Förprövningsrapport gällande planbesked för stugbebyggelse vid campingplats i Skatås, Torp 53:1 inom stadsdelen Torp

Dnr 18/0663

2019-12-03

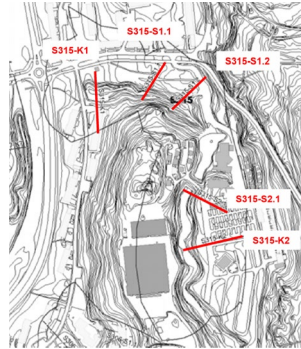
Figur 1 visar hur planområdet bedöms påverkas vid ett klimatanpassat 100-årsregn. I figuren visas att befintligt vattendrag översvämmas vilket kan få konsekvenser för andra delar av planområdet. Tillkommande permanent bebyggelse kan också komma att förändra situationen vid skyfall.

Skyfallssituationen ska utredas tidigt vid ett eventuellt fortsatt planarbete. Det är viktigt att framkomlighet och byggnadsfunktion inte påverkas av stående vatten utan att fria vattenvägar skapas vid ett skyfall så att vatten leds bort och fördröjs på lämplig plats. För att framkomlighet till byggnader ska vara möjlig under skyfall ska höjdsättningen utarbetas så att maximalt 20 cm vatten blir stående på vägar och stråk fram till byggnadsentréer vid ett klimatanpassat 100-års regn. Det är även viktigt att nybyggnationen inte förvärrar situationen för befintlig bebyggelse i samband med skyfall.
